（仮称）つがる西洋上風力発電事業
環 境 影 響 評 価 方 法 書
補 足 説 明 資 料

平成30年12月

日本風力開発株式会社

風力部会 補足説明資料 目 次

〔「1/5万現存植生図（青森県）」のGISデータ（環境省HP、閲覧：平成30年5月）より作成〕
 図 30(4) 現存植生図（第2 - 5回植生調査）（拡大3 修正版）

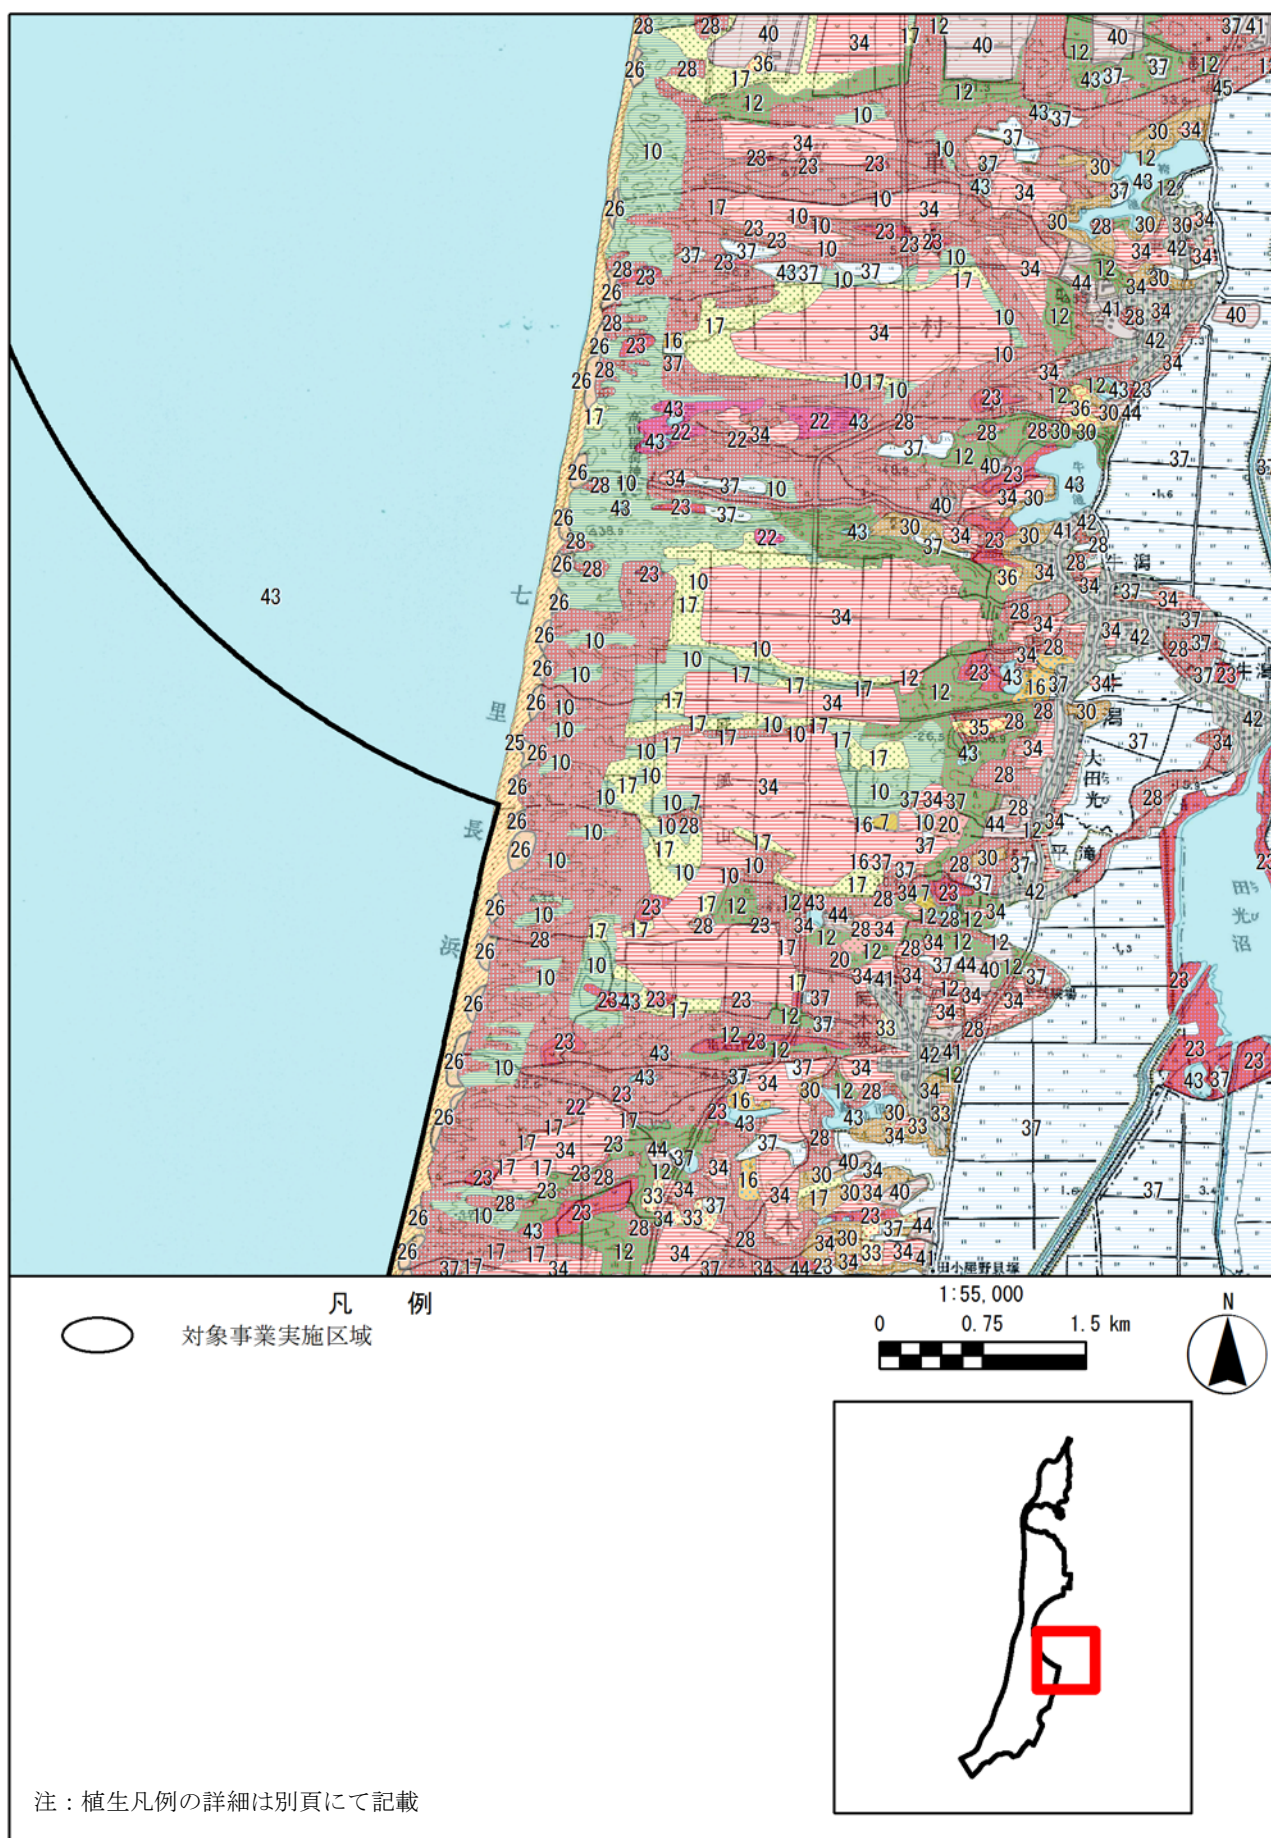
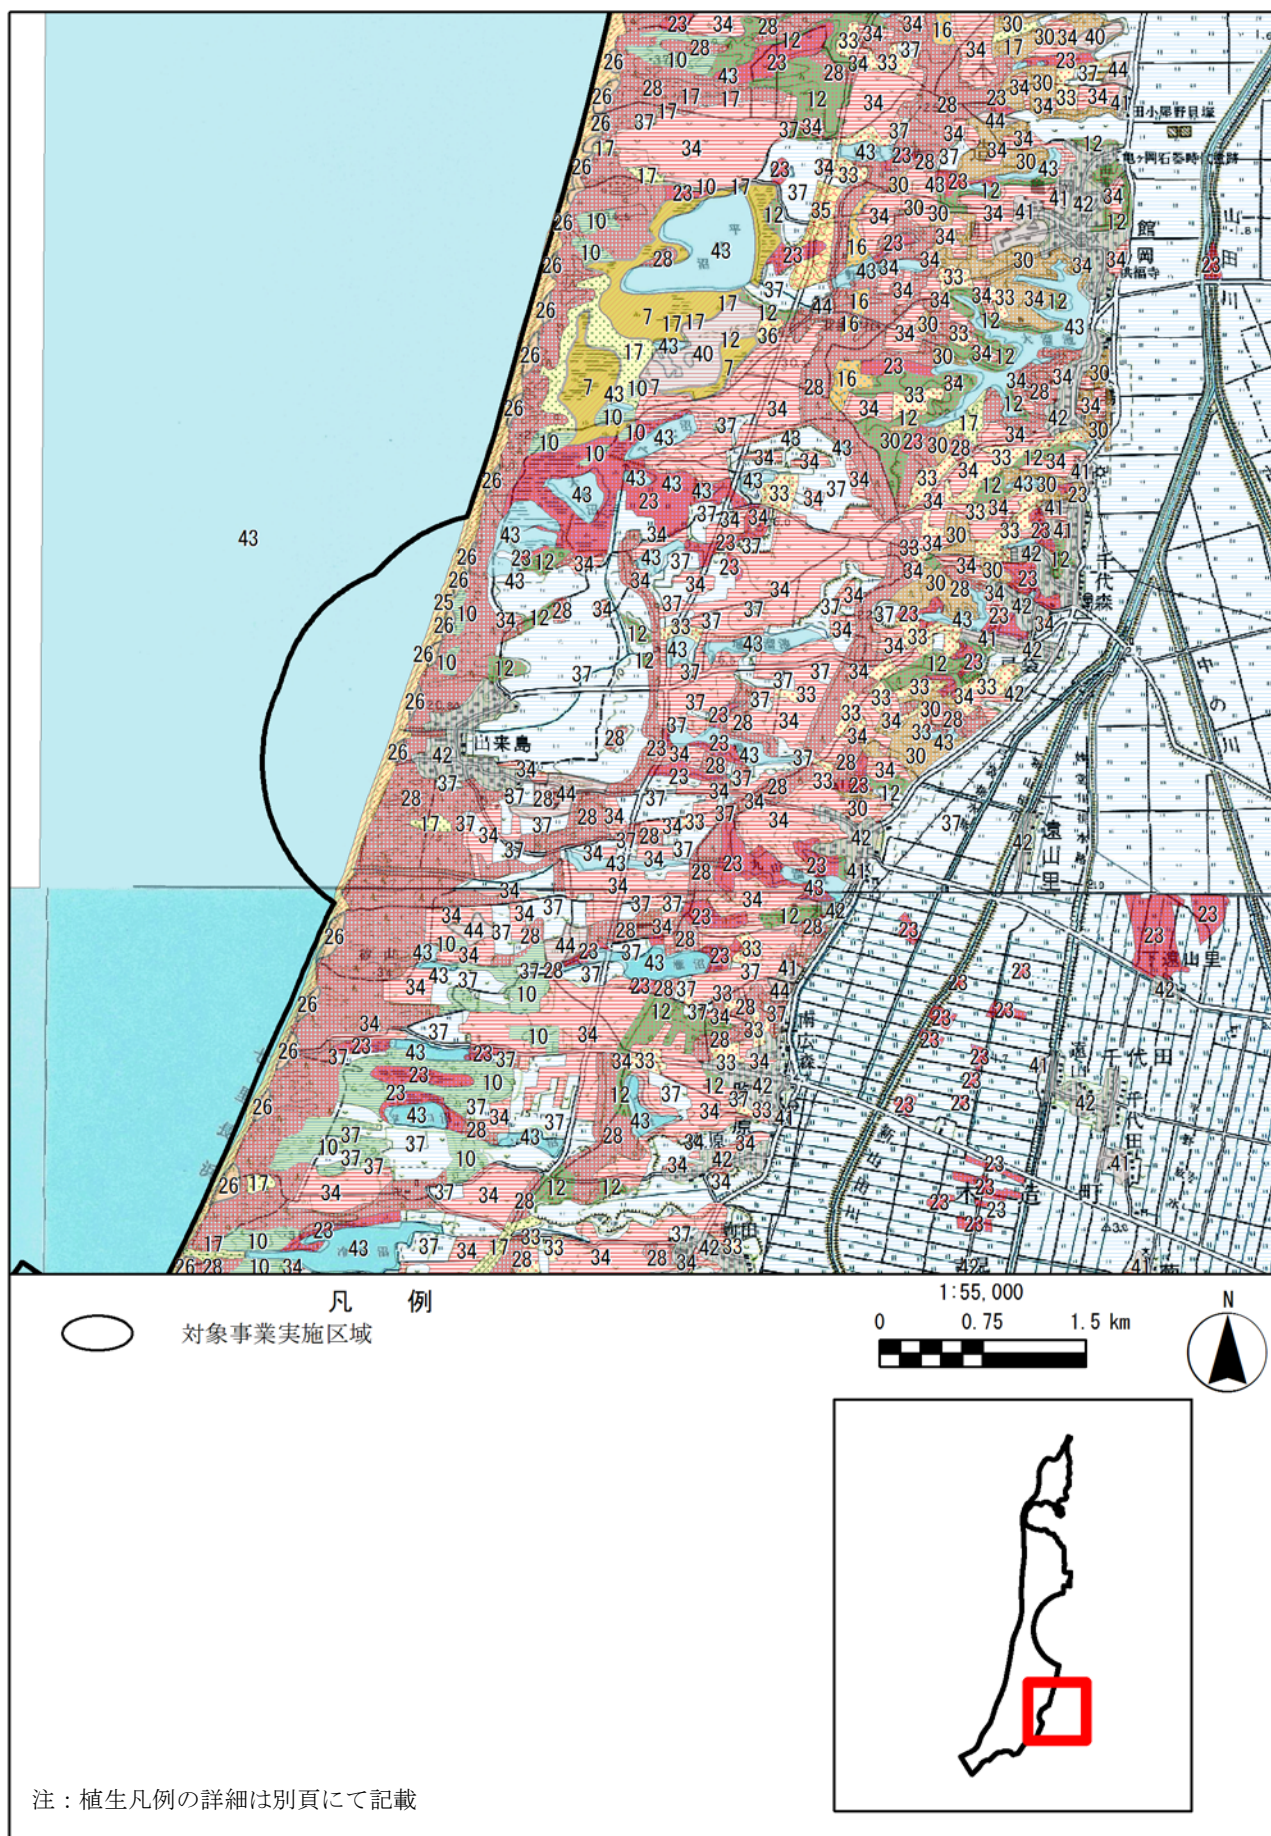
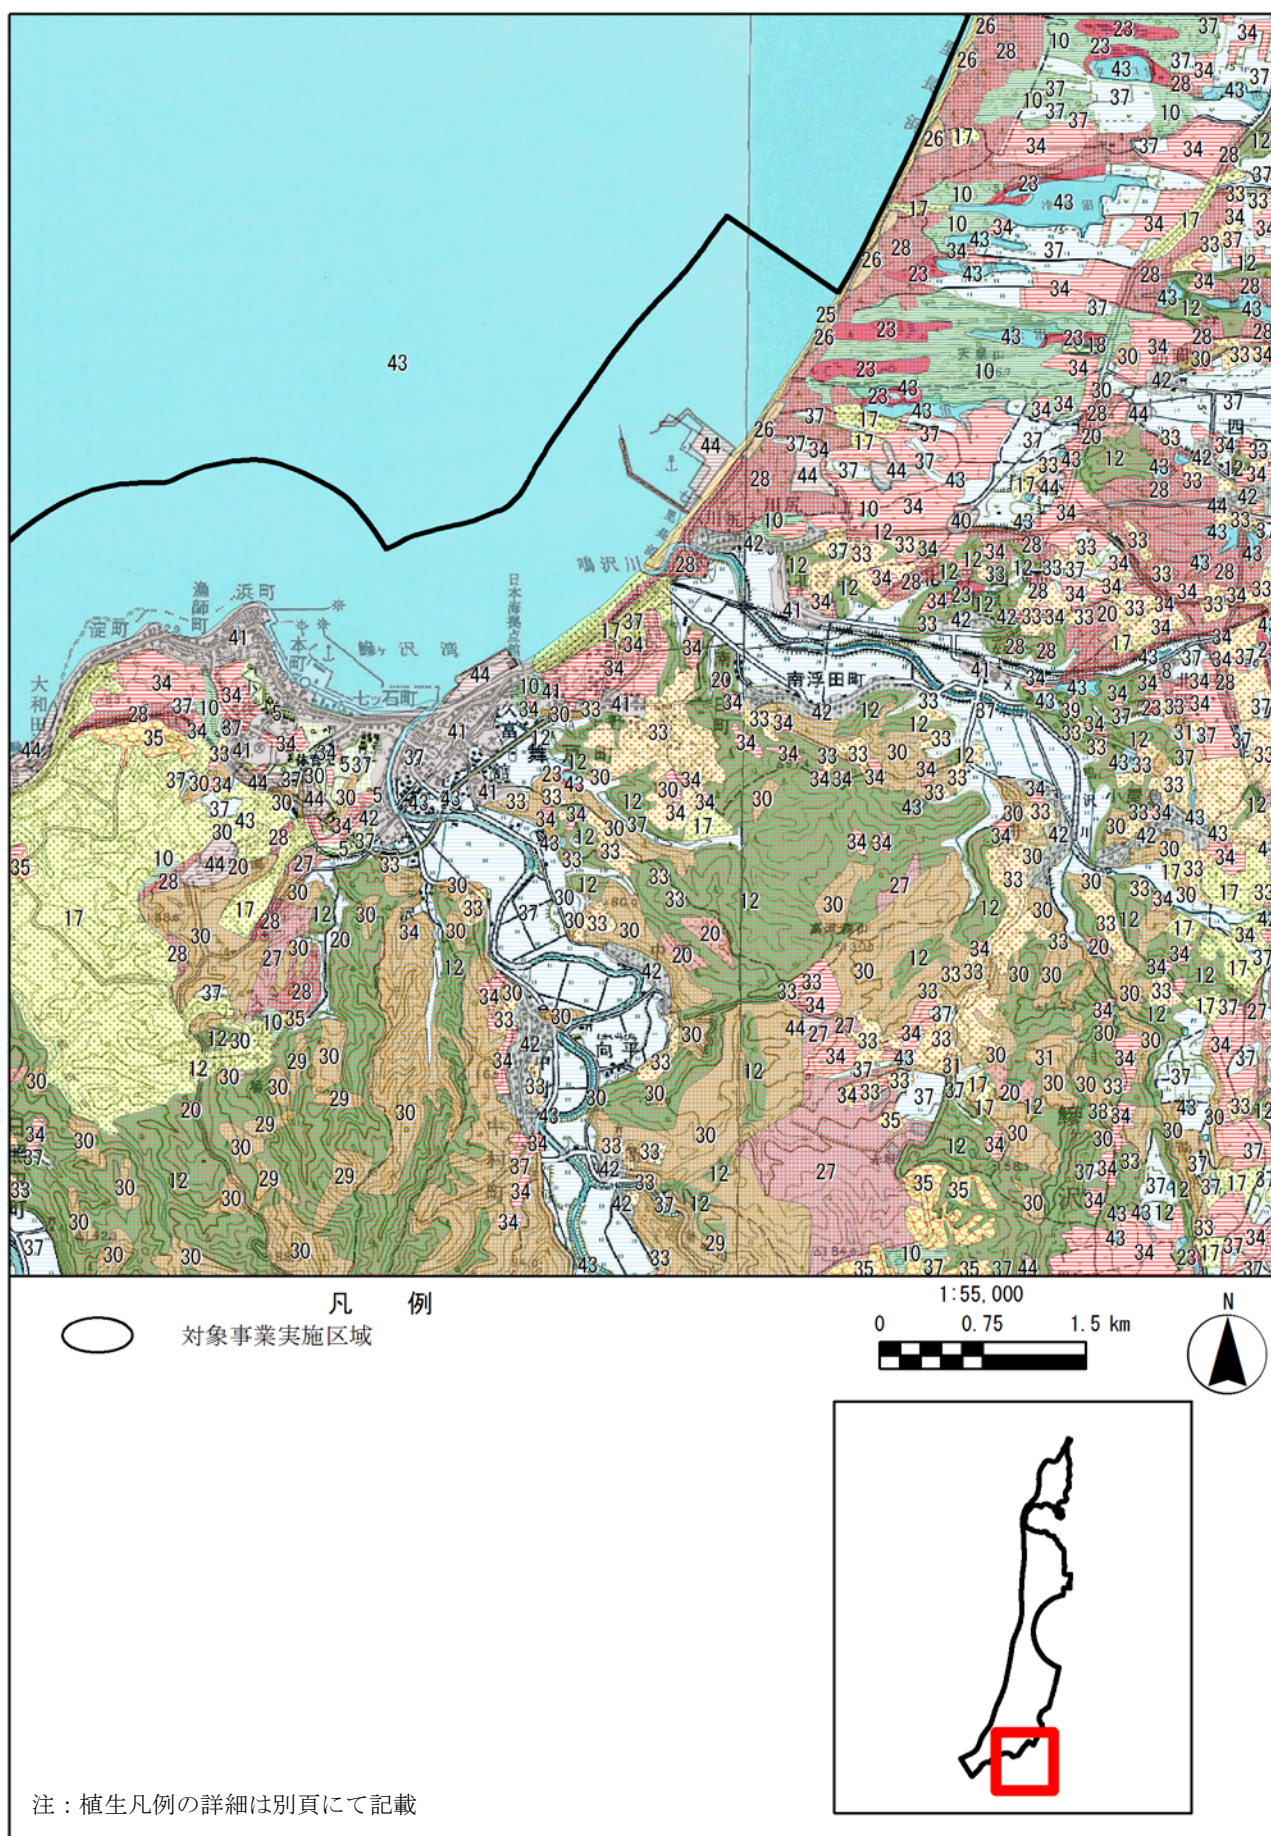
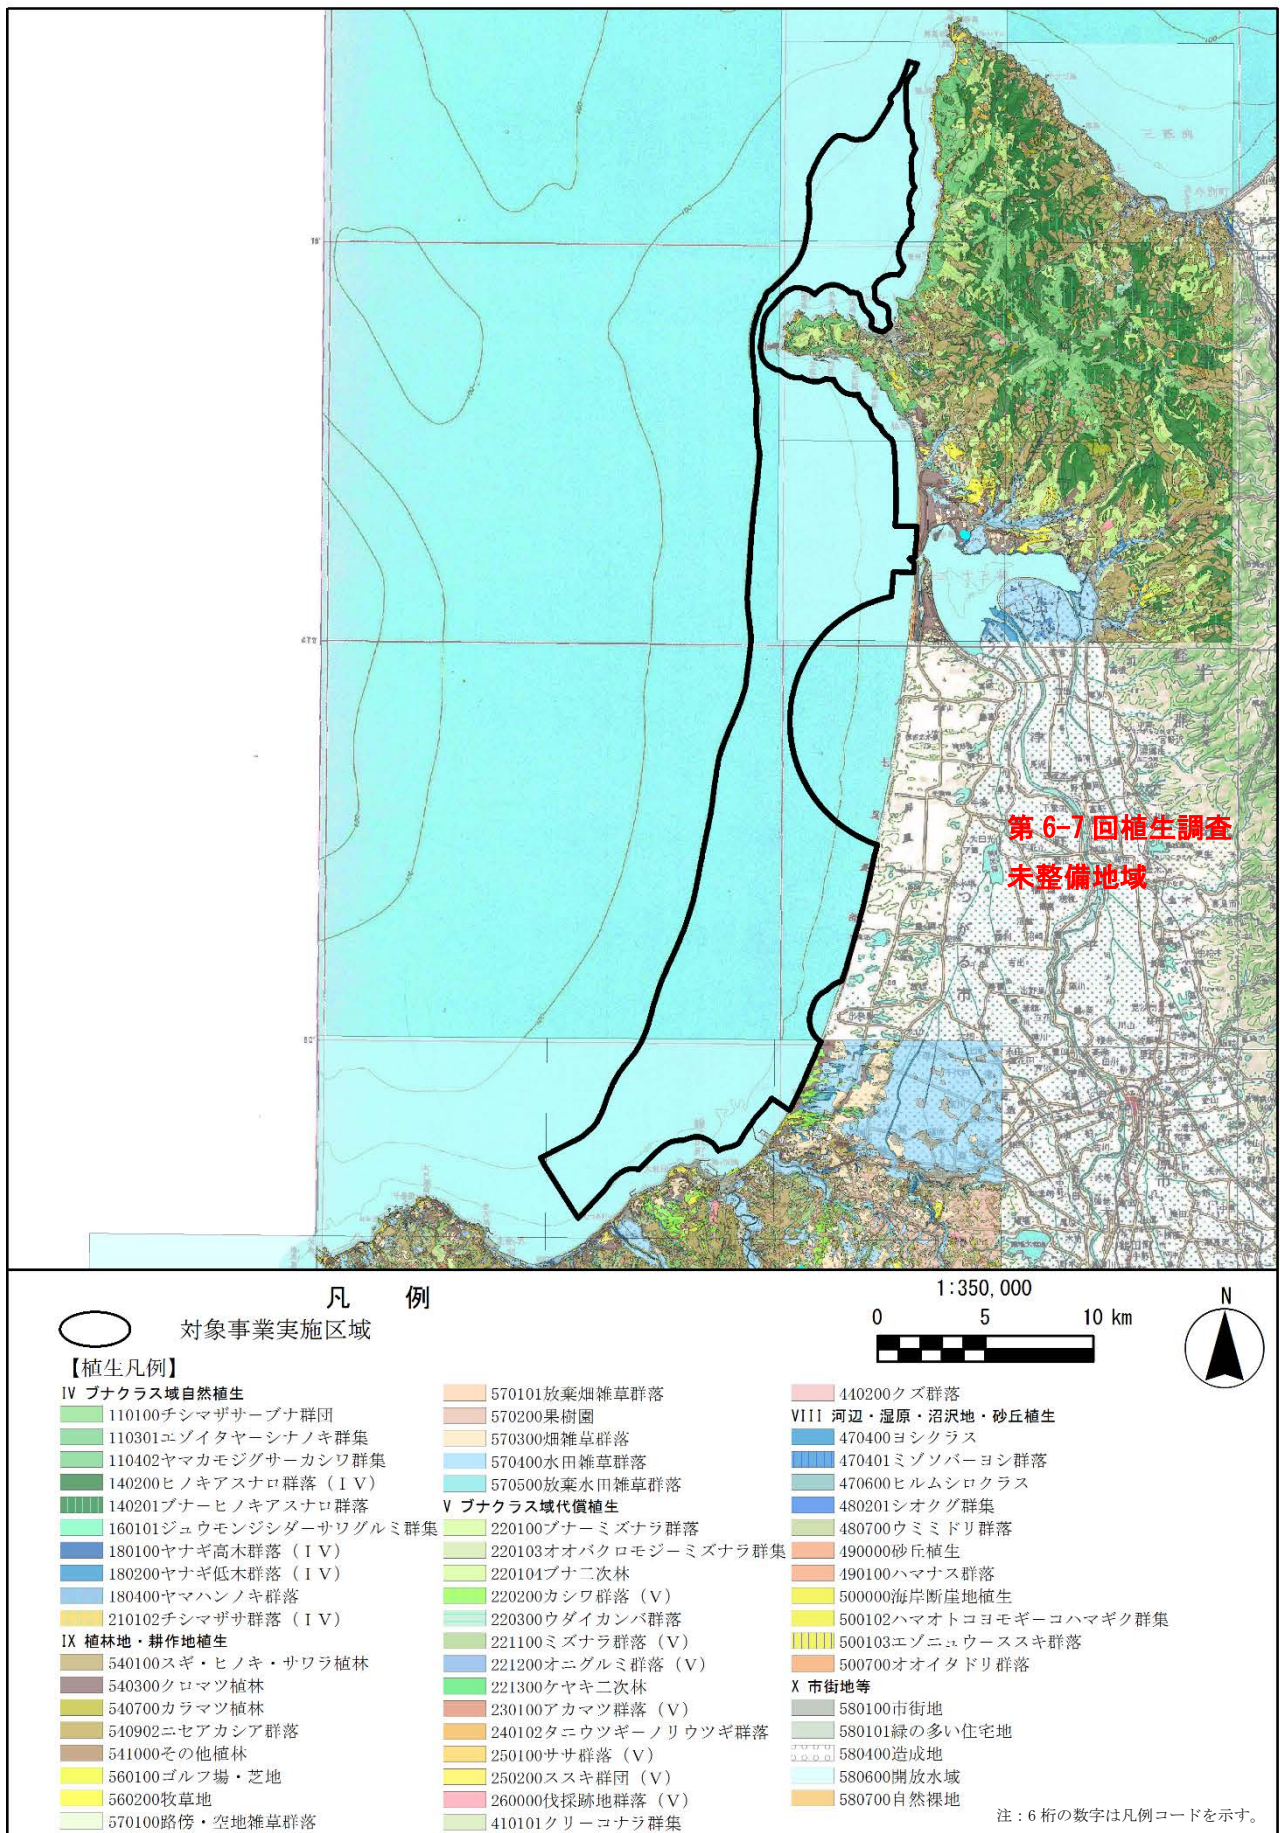
方法書（p94－104）には植生図の第2～5回及び第6～7回両方記載されている。まず方法書p103にヤブツバキクラス域代償植生と書かれているが、当該植生はこの地域には存在せず、ブナクラス域代償植生である。p104に記載されている植生図についても誤りである。

また、変電所の位置の植生は、方法書p97を見ると塩沼池植生という自然度10の干潟の植生となっている。生態系においても重要な場所であるため注意してほしい。

御指摘を踏まえ、方法書に記載した植生図を図30のとおり修正しました。

また、変電所の位置については案の段階であり、今後の地権者との協議の上で決定する見込みですが、構造物の安定性等が確保できる場所を選定する予定であり、塩沼池とは異なる環境になると考えております。
